Mission régionale d'autorité environnementale
OCCITANIE

Avis sur la révision n°6 du PLUi de Rodez Agglomération (12)

N°Saisine : 2025-014826

Avis émis le 31 juillet 2025

Figure 2 : carte des incidences résiduelles, après mesures ERC - rapport de présentation t.2.5
- exemple entouré par la MRAe

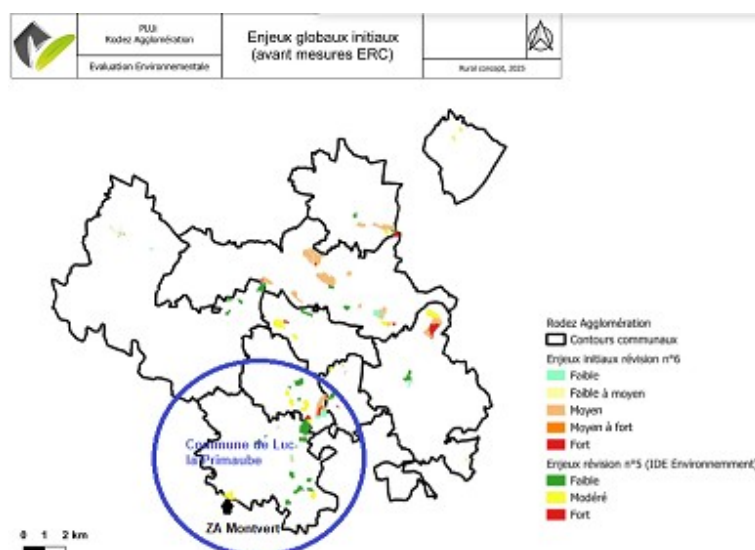
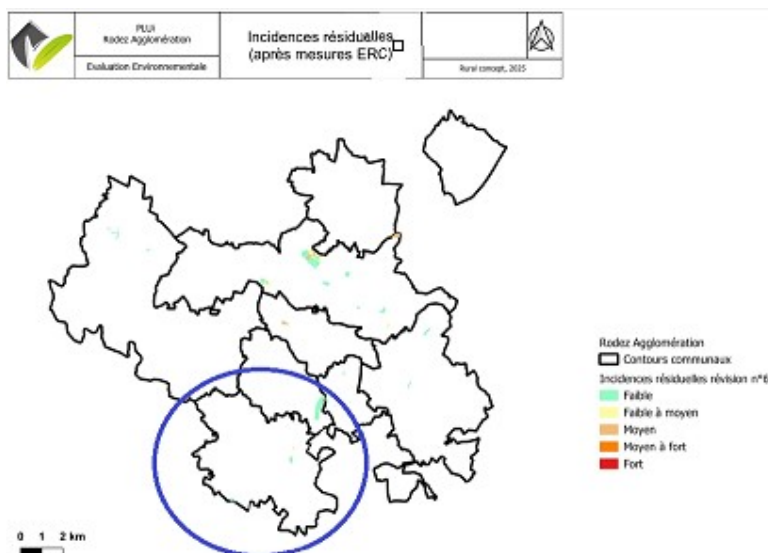
Sans avoir analysé tous les enjeux environnementaux pertinents sur les secteurs amenés à évoluer, ni identifié tous les secteurs concernés, le rapport environnemental conclut à des incidences résiduelles faibles (fig. 1 & 2).

La MRAe recommande de reprendre intégralement l'analyse des enjeux environnementaux, après avoir défini l'ensemble des secteurs amenés à être impactés par la mise en œuvre du PLUi révisé (ce qui suppose d'aller au-delà des seuls nouveaux secteurs). Elle recommande de les analyser au regard des enjeux environnementaux pertinents selon les secteurs (biodiversité incluant une nouvelle analyse des incidences Natura 2000, mais aussi assainissement et ressource en eau, risques naturels etc). Elle recommande de décliner sur la base de ces analyses la démarche ERC et de la traduire à l'identique dans les pièces opposables du dossier (règlement graphique et écrit, OAP). Elle recommande en particulier d'identifier les éléments naturels à préserver dans l'ensemble des zones, et de les intégrer dans le règlement graphique.

Figure 3 : extrait du règlement graphique – commune de Luc-la-Primaube – exemple commenté en bleu par la MRAe

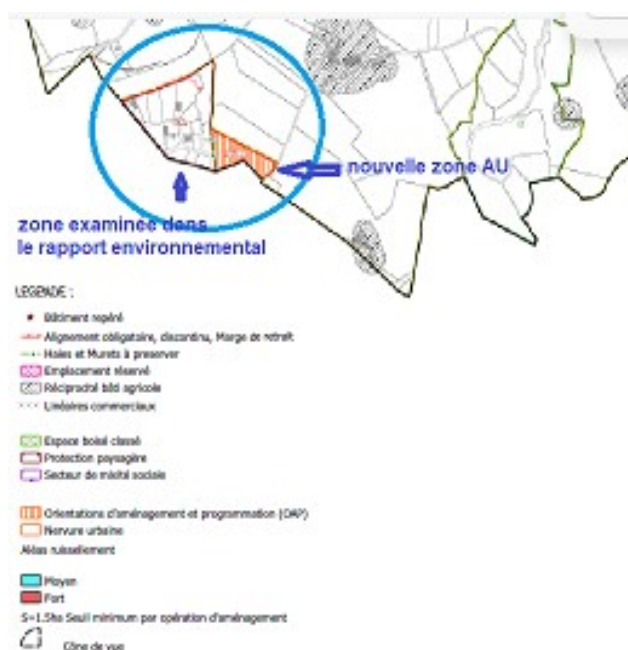
Ces seuls secteurs examinés ne représentent pourtant pas la totalité des zones AU ouvertes à l'urbanisation, comme illustré sur la commune de Luc-la-Primaube. Dans la zone d'activités de Montvert (Figure 3, zone entourée en bleu par la MRAe), le secteur initialement identifié à enjeux naturalistes modérés (en jaune dans la figure 1) se retrouve classé en zone urbaine d'activité (Uxa), alors qu'une nouvelle zone à urbaniser d'activités (Aux) est créée dans son prolongement, sans avoir fait l'objet d'aucun examen évaluatif.
